Addendum / Addenda

Project Description / Description de projet		
Gate Replacement and Paving/Remplacement et pavage des portes		
Solicitation No./N° de sollicitation	Project No./N° de projet	W.O. No./N° d'ordre de travail
19-58077	5778	A1-011344-10-01
Departmental Representative / représentant ministériel		Date
Alain Leroux		January 24, 2020
<p>Notice:</p> <p>This addendum shall form part of the tender documents and all conditions shall apply and be read in conjunction with the original plans and specifications.</p>		<p>Nota:</p> <p>Cet addenda fait partie intégrale des dossiers d'appel; toutes les conditions énoncées doivent être lues et appliquées en conjonction avec les plans et les devis originaux.</p>

PROJET CNRC – Remplacement et pavage des portes - Sandy Cove	PROJET NO. CNRC: 5778 MCA: 19-543
DESCRIPTION Addenda 3 – Clarifications civiles	DATE Jan 24, 2020

drawing: PLAN DE SITUATION EXISTANT / dessin

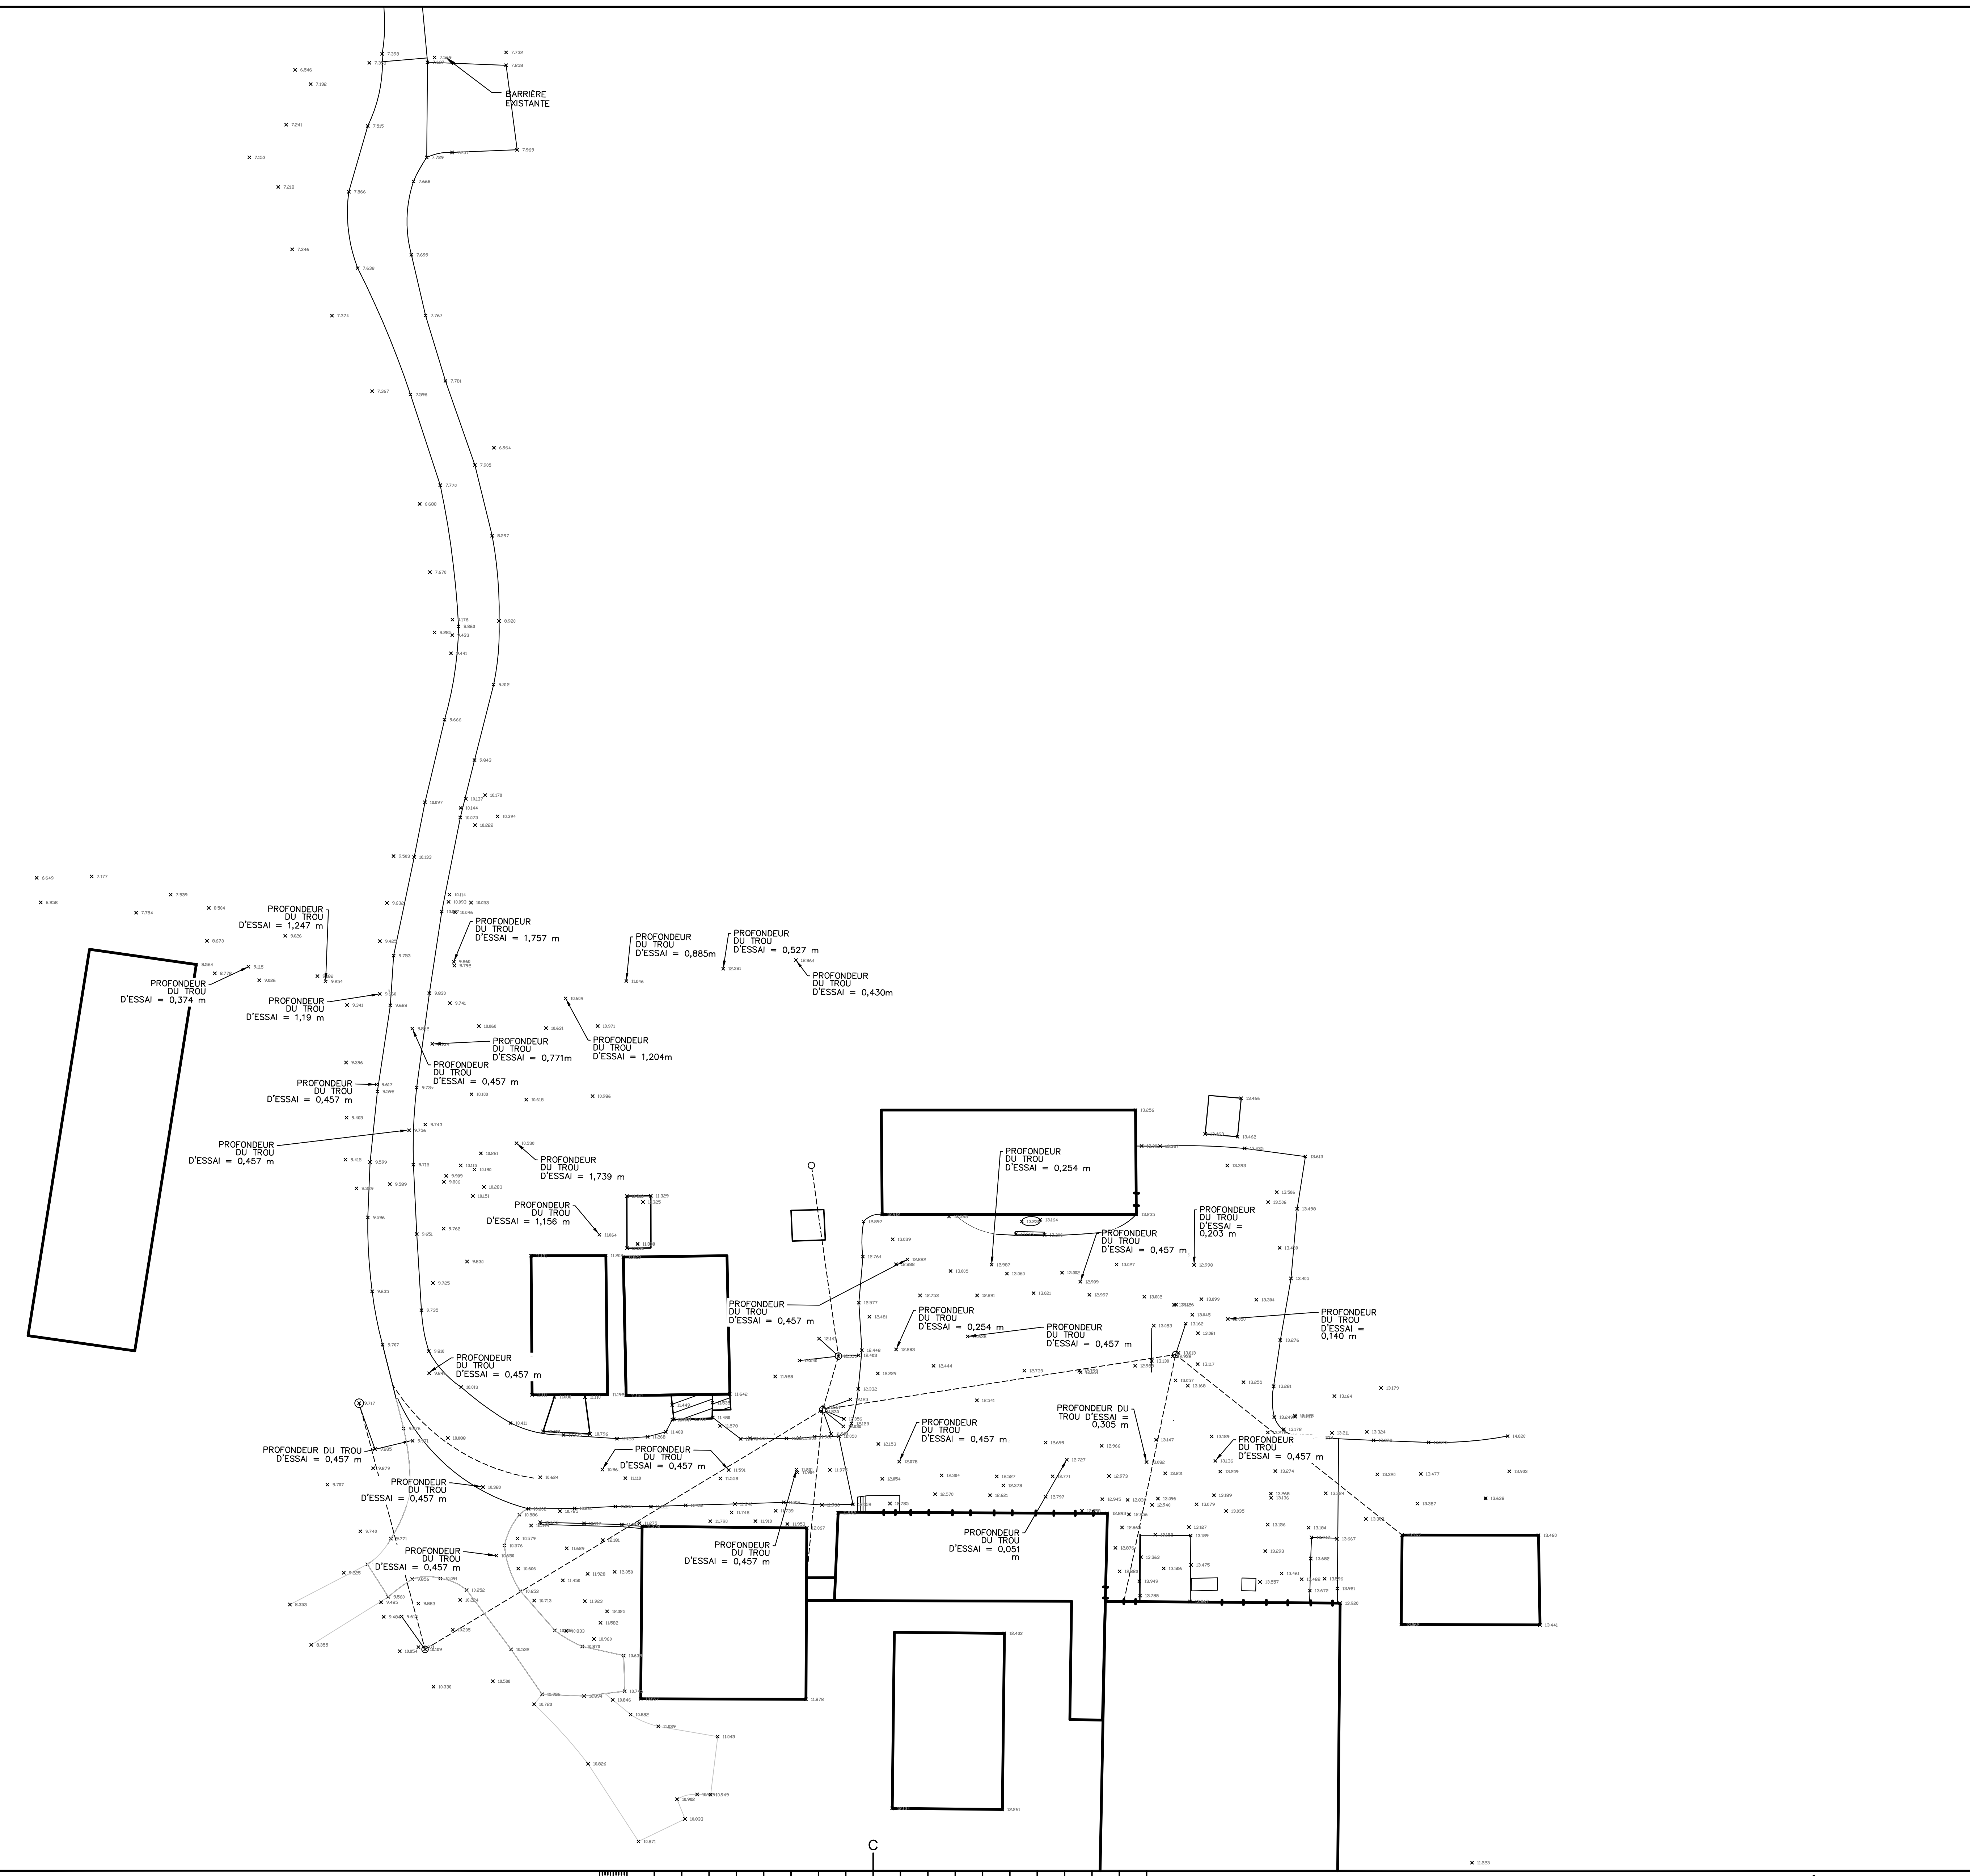
- c. Un échantillon de trous d'essai supplémentaires a été creusé pour information à l'emplacement du nouveau phare, du lecteur de cartes, des poteaux de porte et de la tranchée pour conduits ; voir le dessin C-100 révisé joint à la fin du présent addenda. L'entrepreneur doit utiliser ces informations pour créer des offres précises conformément aux points précédents du présent addenda.

No	Date	Révision	By
5	23/01/2020	TROUS DE TEST ADDITIONNELS REVISÉS	MV
4	24/10/2019	EMS POUR APPEL D'OFFRES	MV
3	01/10/2019	PUBLIE POUR FINS D'EXAMEN à 95 %	MV
2	18/09/2019	PUBLIE POUR FINS D'EXAMEN à 90 %	MV
1	29/08/2019	PUBLIE POUR FINS D'EXAMEN à 50 %	MV
